ADDENDA

Centre Ferland

Remplacement des finis intérieurs - phase 4

DOSSIER: **23-059 ADDENDA A-01**

7 DÉTAIL - SUPPORT RETENUE MAGNÉTIQUE - NOUVEAU
A-612 1:5

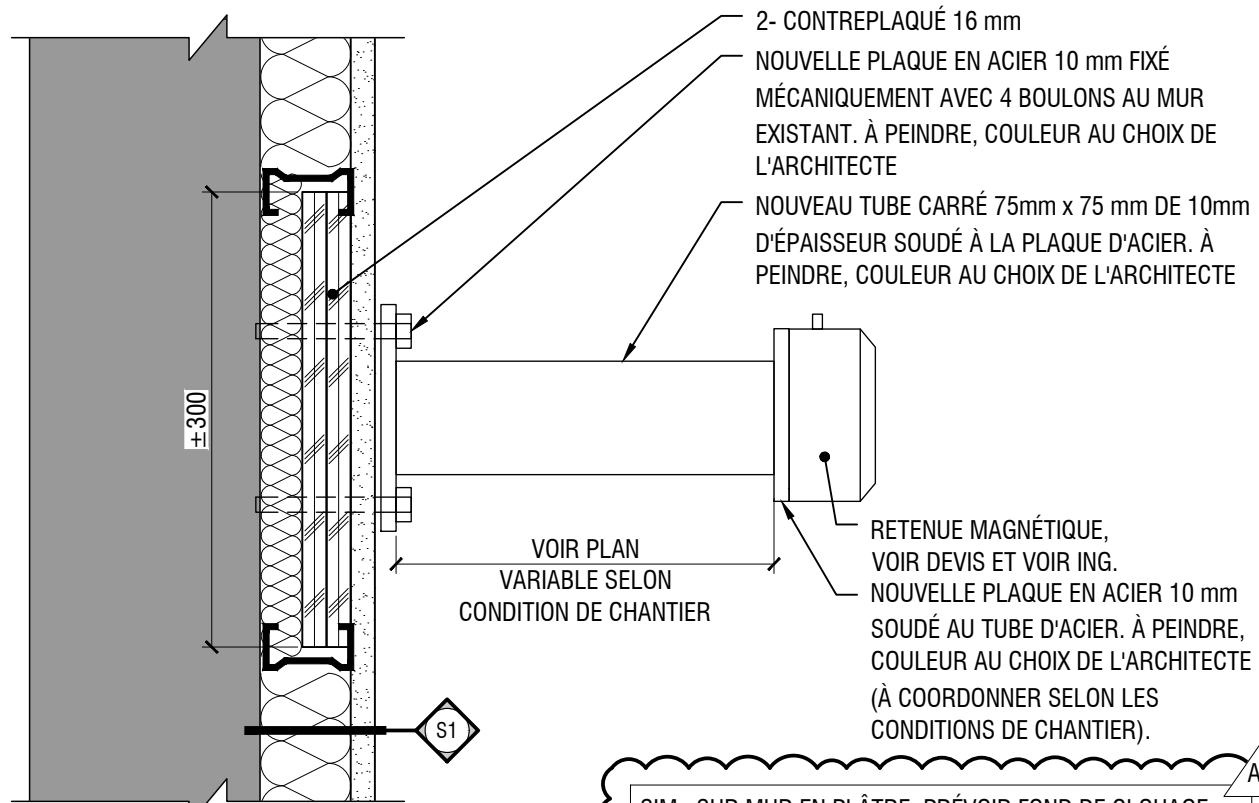
1. 7/A-612 Détail – Support Retenue Magnétique - Nouveau

1. **Ajouter :** une note, tel que décrit sur le croquis **ADD.1/SK#1**, émis en date du 2024-11-07, 1 page ci-jointe.

- 2- CONTREPLAQUÉ 16 mm
- NOUVELLE PLAQUE EN ACIER 10 mm FIXÉ MÉCANIQUEMENT AVEC 4 BOULONS AU MUR EXISTANT. À PEINDRE, COULEUR AU CHOIX DE L'ARCHITECTE
- NOUVEAU TUBE CARRÉ 75mm x 75 mm DE 10mm D'ÉPAISSEUR SOUDÉ À LA PLAQUE D'ACIER. À PEINDRE, COULEUR AU CHOIX DE L'ARCHITECTE
- RETENUE MAGNÉTIQUE, VOIR DEVIS ET VOIR ING.
- NOUVELLE PLAQUE EN ACIER 10 mm SOUDÉ AU TUBE D'ACIER. À PEINDRE, COULEUR AU CHOIX DE L'ARCHITECTE (À COORDONNER SELON LES CONDITIONS DE CHANTIER).

SIM : SUR MUR EN PLÂTRE, PRÉVOIR FOND DE CLOUAGE DOUBLE EN CONTREPLAQUÉ 19mm, FIXÉ SUR LE MUR, DIMENSIONS 305 x 305mm, À PEINDRE BLANC. TRAVAUX EN CONDITIONS D'AMIANTE, VOIR DEVIS DE DÉSAMIANTAGE
